PRONUNCIAMIENTO N° 123-2024/OSCE-DGR

Entidad : Municipalidad Provincial de Nasca

Referencia : Licitación Pública N° 9-2023-MPN/CS-1, convocada para la “adquisición de camión compactador, camioneta, volquete y minicargador; además de otros activos en el(la) para la Municipalidad Provincial de Nasca Distrito de Nasca, Provincia Nasca, Departamento Ica, con CUI N° 2606940”.

Respecto a las “dimensiones de la caja compactadora”

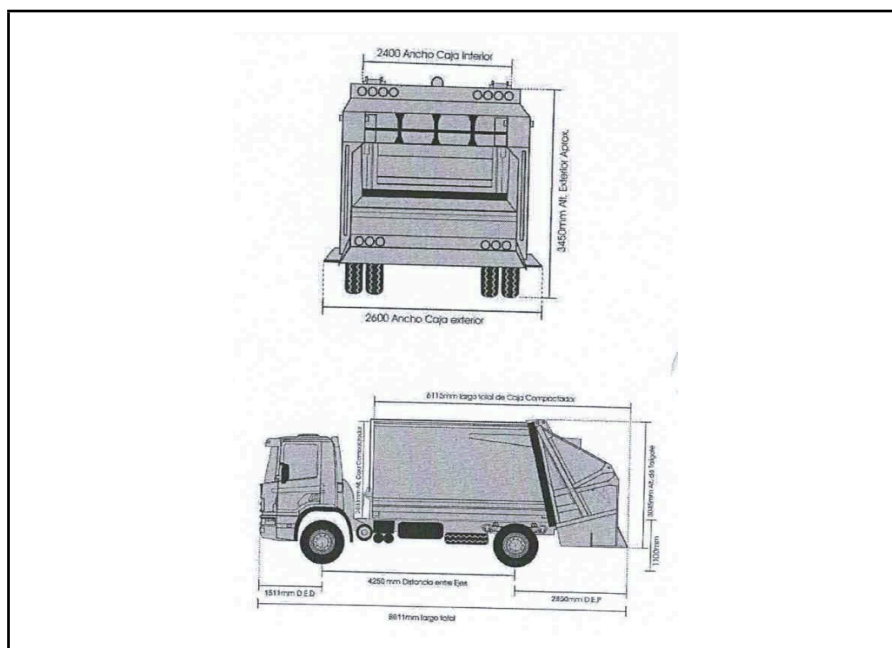
“Observamos que se establezca una medida a las dimensiones de la caja de almacenaje y/o caja compactadora incluida el talgeit, dado como bien lo menciona el postor NO RESULTA DETERMINANTE las dimensiones del bien pues lo que se requiere es que el mismo cumpla con una caja compactadora con capacidad de 15m³, por lo que solicitamos se SUPRIMA dicha exigencia y la medida de la caja compactadora sea de acuerdo al fabricante” (El resaltado y subrayado es agregado).

Es así que mediante la consulta y/u observación N° 7 se solicitó **suprimir** las referidas imágenes correspondientes a las dimensiones del bien a adquirir; ante lo cual, el comité de selección decidió acoger parcialmente lo solicitado, **señalando que las dimensiones en las imágenes con +/- 6%.**

En vista de ello, el recurrente cuestionó dicha absolución argumentando que no resultaría determinante **establecer medidas** a las dimensiones de la caja de almacenaje y/o caja compactadora, pues el mismo se requiere en base a una capacidad de 15m³; por lo tanto, solicita **suprimir** dicha condición.

La caja compactadora solicitada con *las dimensiones requeridas, asegura que este pueda transitar por calles angostas y cumplir así nuestro objetivo RECOLECCION DE RESIDUOS SOLIDOS. Es así que teniendo esta definición y a sabiendas que dentro del mercado existen una diversidad de marcas cumplen con este requerimiento, pero al analizar la observación de postor, y dar así mayor oportunidad de postores estamos ampliando las dimensiones a +/- 6%, y así tener la mayor participación*” (El resaltado y subrayado es agregado).

De lo expuesto, se desprende que la Entidad a través del Informe Técnico posterior, como mejor conocedora de sus necesidades, y en ejercicio de sus facultades descritas en el artículo 29 del Reglamento, ratificó su requerimiento al indicar que las dimensiones especificadas garantizan la capacidad del camión para transitar por calles estrechas y cumplir con el propósito de la recolección de residuos sólidos. Además, como resultado de la absolución de la consulta y/u observación en cuestión, se amplió las dimensiones en un +/- 6%, con la finalidad de fomentar la participación de los potenciales postores.

En ese sentido, considerando que la pretensión del recurrente estaría orientada a que, se suprima el gráfico que contiene las dimensiones del camión compactador y, en virtud de que la Entidad como mejor conocedora de su necesidad argumentó su posición, este Organismo Técnico Especializado ha decidido **NO ACOGER** el presente cuestionamiento, máxime si existiría pluralidad de proveedores y marcas con capacidad de cumplir dichas condiciones.
